Ministero dell' Ambiente e della Tutela del Territorio e del Mare

Commissione Tecnica di Verifica dell'Impatto Ambientale – VIA e VAS

Parere n. 33 del 21 dicembre 2020 _____

Progetto:	<p style="text-align: center;"><i>Parere Tecnico</i></p> <p>Rifacimento degli elettrodotti 150 kV Matera-Grottole, Grottole-Salandra cd Salandra FS e Salandra-San Mauro Forte (dal portale in Salandra al palo n. 192) nei Comuni di Matera, Grottole e Salandra. Richiesta proroga termine di validità del Giudizio favorevole di Compatibilità Ambientale DGR n. 268 del 12/03/2013 e Valutazione di Incidenza</p> <p style="text-align: center;">ID_VIP: 5143</p>
Proponente:	<p style="text-align: center;">Terna Rete Italia S.p.A.</p>

Figura 2– Inquadramento della nuova posizione del sostegno P2 e della posizione originaria del sostegno P5

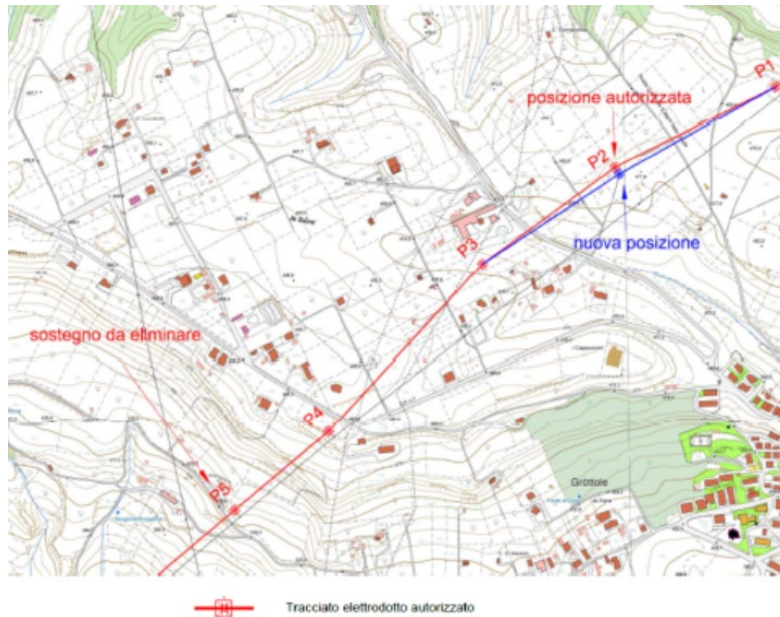
- **i sostegni P2 e P5 dell’elettrodotto “Grottole-Salandra”**, ricadente in comune di Grottole (rif. TERNA/P2019 0073436 del 21/10/2019), relativamente ai quali si è provveduto (Figura 2):

- **alla delocalizzazione di 16 m del sostegno P2 in direzione sud-est**, allo scopo di rispettare il valore di campo di induzione magnetica pari a 3 μ T (obiettivo di qualità) per un edificio di nuova costruzione sorto nelle vicinanze della campata 2-3 della linea “Matera-Grottole” (lo spostamento ha peraltro consentito la riduzione dell’altezza utile del sostegno di 3 m, passata da 27 m a 24m);

- **alla eliminazione del sostegno P5**, poiché la vecchia posizione ricadeva in un’area a forte pendenza e soggetta a movimento franoso, optando per la realizzazione di un’unica campata dal sostegno P4 al sostegno P6, previa aumento di 3 m dell’altezza utile del sostegno P4 (da 30 m a 33 m) e riduzione di 3 m del sostegno P6, da 30 m a 27 m;

Figura 3– Inquadramento delle nuove posizioni dei sostegni P1 e P2 e dei sostegni P21 e P22

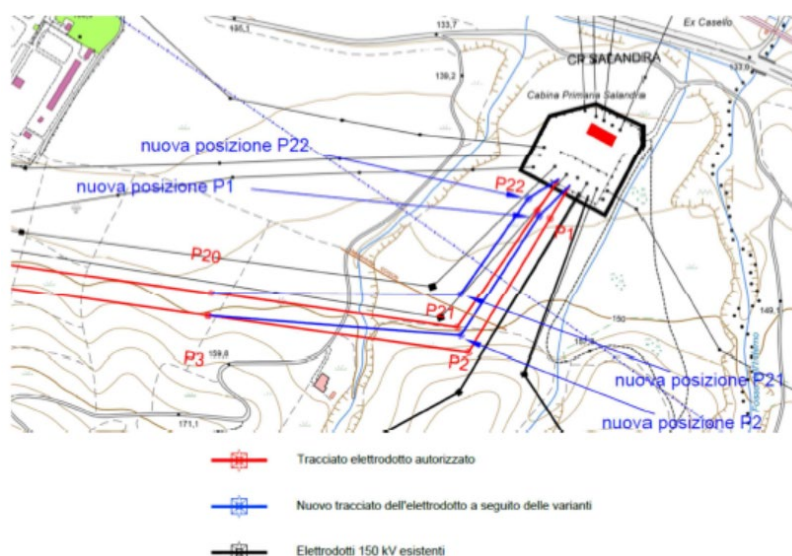
- **i sostegni P21 e P22 dell’elettrodotto “Grottole-Salandra” e dei sostegni P1 e P2 dell’elettrodotto “Salandra-S. Mauro Forte”,** ricadenti nel Comune di Salandra (rif. TERNA/P2019 0073433 del 21/10/2019), per i quali si è reso necessario provvedere alla delocalizzazione (Figura 3) allo scopo:

- **per i sostegni P1 e P2,** di garantire il rispetto dei franchi elettrici fra conduttori di linee diverse, con lo spostamento del P1 verso ovest di circa 12 m (mantenendo la stessa altezza utile di 15m), e del P2 verso nord-ovest di circa 20 m (riducendo l’altezza utile di 9 m, passando da 27 m a 18m);

- **per i sostegni P21 e P22,** di liberare spazio al corridoio in cui inserire la delocalizzazione verso ovest dei sostegni P1 e P2, garantendo al contempo il rispetto dei franchi elettrici fra i conduttori della linea “Grottole – Salandra” e quelli della linea “Salandra – S. Mauro Forte”. In particolare, il sostegno P21 è stato spostato verso nord di 34 m, con una riduzione dell’altezza utile di 12m, passando da 27 m a 15m, mentre il sostegno P22 è stato spostato di circa 17 m verso nord-ovest, mantenendo la stessa altezza utile di 15m.

Figura 4– Inquadramento delle nuove posizioni dei sostegni 52 e 54

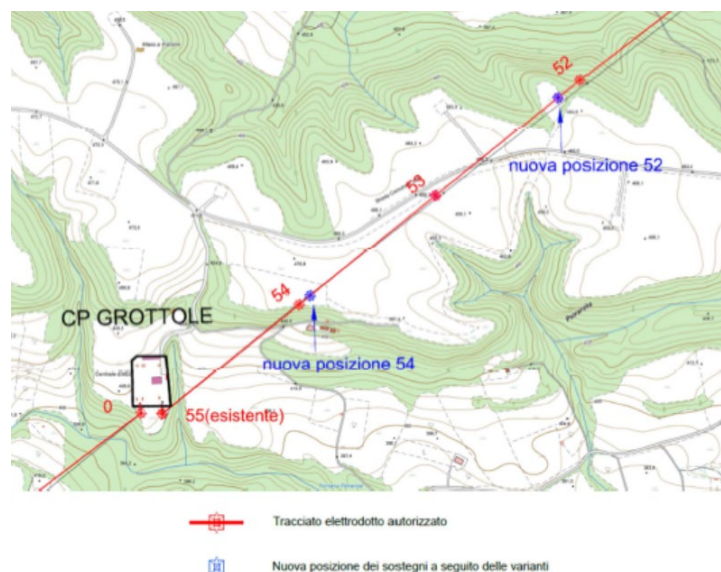
- **i sostegni n. 52 e n. 54 dell'elettrodotto "Matera CP - Grottole"**, ricadente in Comune di Grottole (rif. TERNA/P2020 0016831 del 10/03/2020), relativamente ai quali si è provveduto (Figura 4) alla delocalizzazione (sempre mantenendo inalterato l'asse del tracciato):
 - **del sostegno 52**, spostandolo di 55 m in direzione sud-ovest, in modo da evitare di allocarlo in una fitta area boschiva con terreno ad elevata pendenza e di difficile accesso con i mezzi di cantiere e sistemandolo, invece, in un'area pianeggiante di più facile accesso (l'altezza utile del sostegno è stata aumentata di 6 m, passando da 36 m a 42 m);
 - **del sostegno 54**, spostandolo di 28 m in direzione nord-est, da una posizione a ridosso di una scarpata con elevata pendenza ad una caratterizzata da terreno a maggiore stabilità (l'altezza utile del sostegno è stata aumentata di 9 m, passando da 21 m a 30 m);
